Chassisnummer afbakening bij Mercedes-Benz Sprinter

Model: Sprinter BM90#.6##

Chassisnummer: → R 636764
R 636765 →
A 901274 →

Afbeelding 1: 415 0148 10 / 415 0151 10
(vorig model tweedelig vliegwiel).

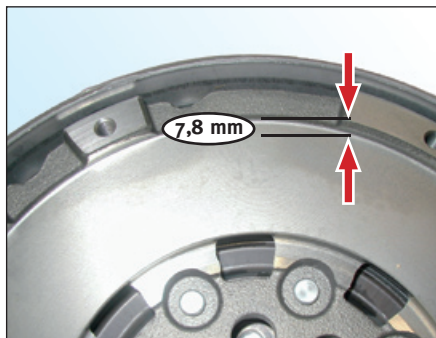
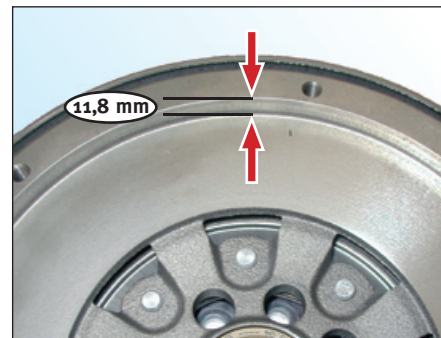
In het kader van de technische ontwikkeling, is er een koppeling ontwikkeld die beter tegen thermische belasting bestand is: Dit type koppeling zit gemonteerd op de Mercedes-Benz Sprinter vanaf 03/2004. Door de geometrische verschillen met de oude koppeling is het belangrijk een aantal punten te respecteren:

De oude koppeling mag niet gemonteerd worden met volgende tweedelige vliegwielen:

415 0239 10
415 0243 10

De combinatie van het nieuw tweedelig vliegwiel met de oude koppeling veroorzaakt een onmiddellijke nastelling van de koppeling met een slippende of een totaal niet werkende koppeling als gevolg.

De diepte van het tweedelige vliegwiel bedraagt 7,8 mm (**afbeelding 1, afstand tussen de twee pijlen**)

De diepte van het tweedelig vliegwiel bedraagt 11,8 mm (**afbeelding 2, afstand tussen de twee pijlen**)

Gebruik enkel de RepSet:

- 624 3148 09 of
- 624 3148 33

in combinatie met het **oude** model.

Gebruik enkel de RepSet:

- 624 3182 09 of
- 624 3182 33

in combinatie met het **nieuwe** model.

Algemeen is het mogelijk het nieuwe koppelingsmodel te monteren op voertuigen tot 03/2004 indien men ook het nieuwe tweedelige vliegwiel monteert.
